## 关于有齿曳引机 DZS 制动器钢质（Q235）松闸杆自我召回函

## 有齿曳引机 DZS 制动器钢质（Q235）松闸杆排查说明

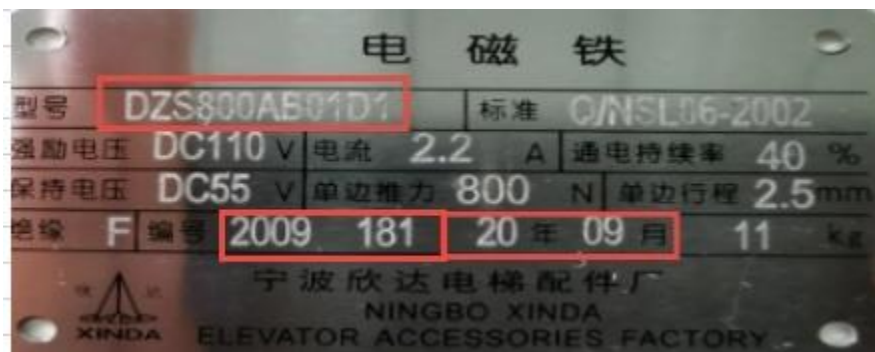
- 3、制动器特征：与图片上不一致，使用的是钢质松闸杆，图片上是黄色铜质松闸杆；

1. 按排查说明（详见附页）用户反馈具体信息，本司免费提供铜质材料松闸杆。
2. 更换方式：
  - a. 提供更换作业指书，由用户自行更换。
  - b. 如用户需本公司技术支持，双方约定时间，本公司派员现场支持。
  - c. 涉及制动器铆压联接的制动器，我司提供简易工装图纸，或由本司提供简易工装及作业指导书。
3. 要求相关使用、维保单位保证制动器故障保护开关正常使用。此开关至关重要，可预知制动器非正常动作，及时采取措施消除隐患。
4. 要求相关使用、维保单位及时到本公司网站（[www.nbx.com](http://www.nbx.com)），下载对应的制动器拆解维护保养说明书，按要求进行维护保养。
